ANEXO 11.

CORRESPONDENCIA ENVIADA-RECIBIDA

Referencia: Contrato de obra No 1002 DE 2022 cuyo objeto es "*ESTUDIOS, DISEÑOS, LICENCIAS Y CONSTRUCCION DE LA UNIDAD DE CIENCIAS APLICADAS AL DEPORTE (UCAD) UBICADO EN EL EXPOPARQUE CARRETERA ANTIGUA VIA A PAIPA KILOMETRO 2, ACTUAL SEDE DEL INSTITUTO DE LA JUVENTUD, EL DEPORTE, LA RECREACIÓN, EL APROVECHAMIENTO DEL TIEMPO LIBRE Y LA EDUCACIÓN EXTRA ESCOLAR DEL MUNICIPIO DE TUNJA –IRDET"*

Asunto: Respuesta. Solicitud de Suspensión y aprobación de ítem no previstos
UT.UCAD_028_09.06.2023

Áreas detalladas en plano adjunto a consecutivo UT.UCAD_044_09.07.2023.

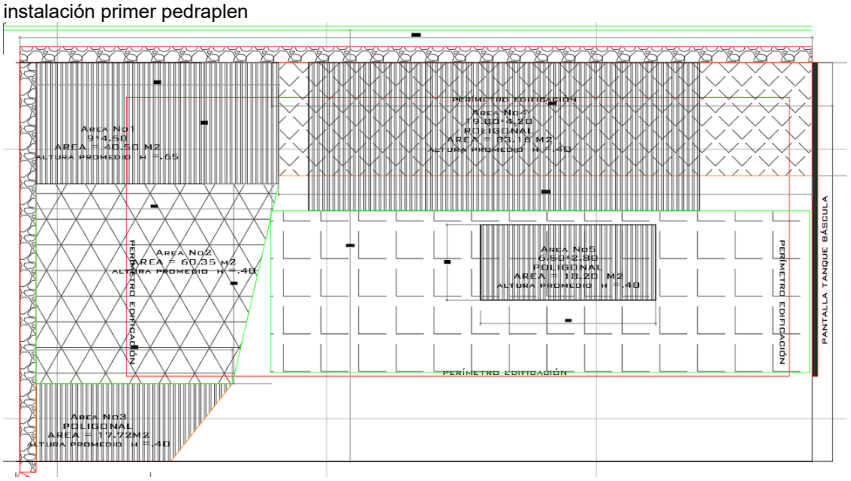
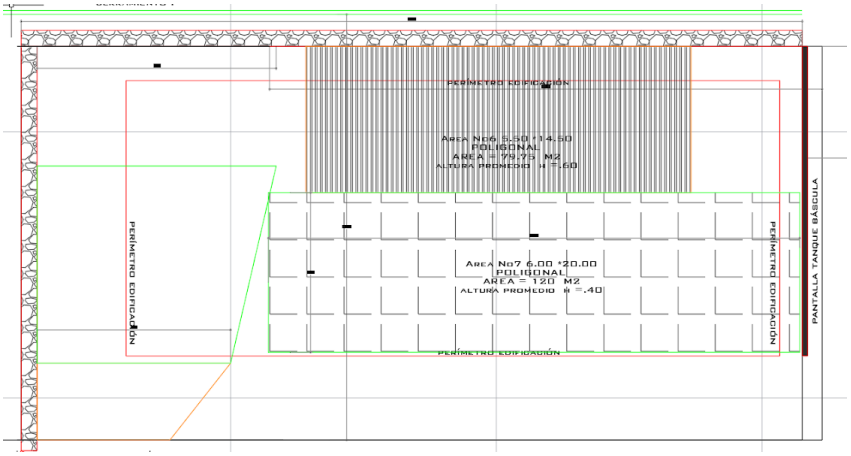
m2
Mejoramiento Area 2	60.35	Poligonal N°2 m2
Mejoramiento Area 3	17.72	Poligonal N°3
